Věc: Zadávací řízení - „ZUŠ Letovice stavební úpravy, přístavba a nástavba“ - vysvětlení zadávací dokumentace

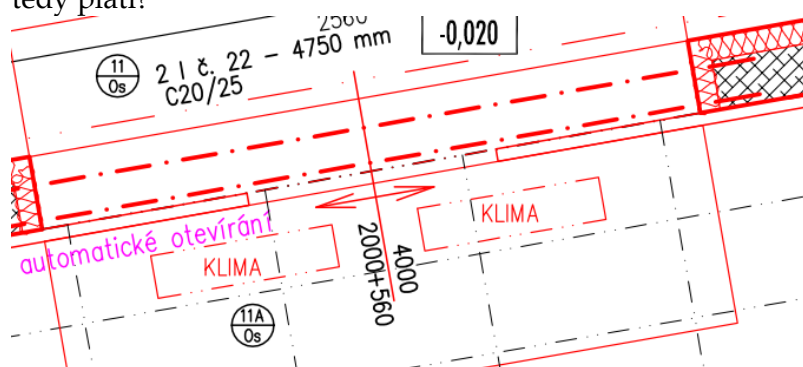
Ve výpisech výrobků je u dveří ozn. 7/P v popisu vnější hliníková stěna....včetně plastové zárubně. Hliníkové dveře mají svojí systémovou hliníkovou zárubeň, nelze kombinovat s plastovou zárubní.

POPIS	VNĚJŠÍ HLINÍKOVÁ STĚNA S DVEŘMI A NADSVĚTLÍKEM S PRĚRUŠENÝM TEP. MOSTEM DVEŘE DVOUKŘÍDLÉ, VČETNĚ PLASTOVÉ ZÁRUBNĚ KŘÍDLA OTOČNÁ, ZE 2/3 PROSKLENÁ NADSVĚTLÍK PEVNÝ $U_d = \max 0,9 \text{ W/m}^2\text{K}$ PANIKOVÉ KOVÁNÍ
-------	---

Jedná se o překlep zárubeň musí být hliníková.

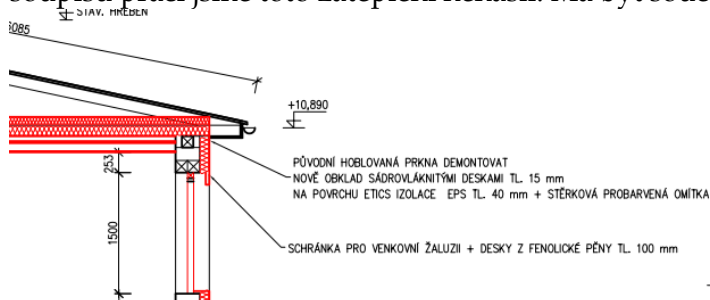
Ve výpisech plastových výrobků je u několika prvků v popisu $R_w/R_w = \min 40/38 \text{ dB}$, jak tomu máme rozumět? Avšak v požadavcích na technické vlastnosti je požadavek na zvukovou

neprůzvučnost $R_w = \min. 33 \text{ dB.}$

Platí specifikace ve výpisu výrobků $R_w/R'w = \min 40/38 \text{ dB.}$
